改善箇所説明図

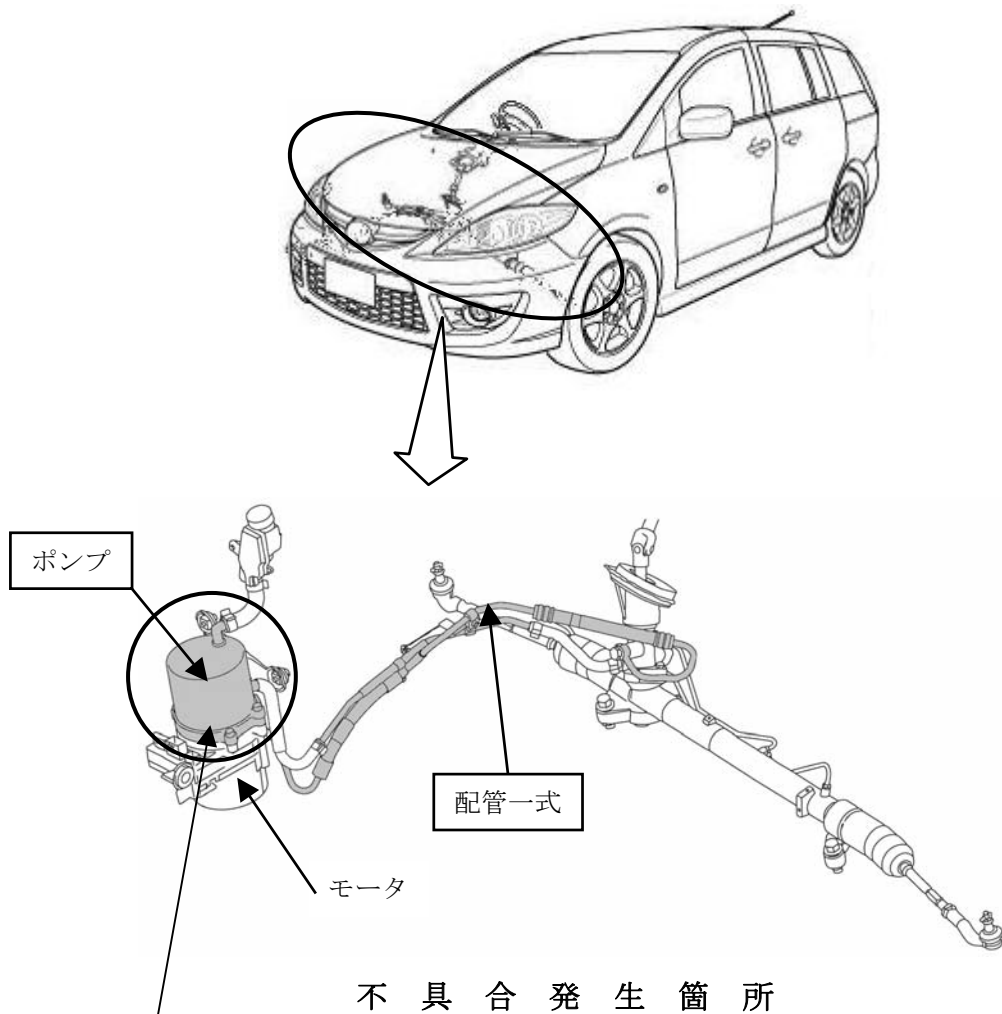
電動油圧式パワーステアリングにおいて、高圧側配管の製造工程が不適切なため、当該配管の内面に錆が発生しているものがある。そのため、錆により油圧ポンプ内のギヤの軸受部が傷ついて摺動抵抗が増加し、そのまま使用を続けると、当該ポンプを駆動するモータの負荷が増加して警告灯が点灯するとともに、ハンドルの操作力が増大するおそれがある。

全車両、パワーステアリングシステムの油圧経路を洗浄するとともに、ポンプを新品に、当該配管一式を対策品に交換する。

識別：サブタンク前面に黄色ペイントを塗布する。
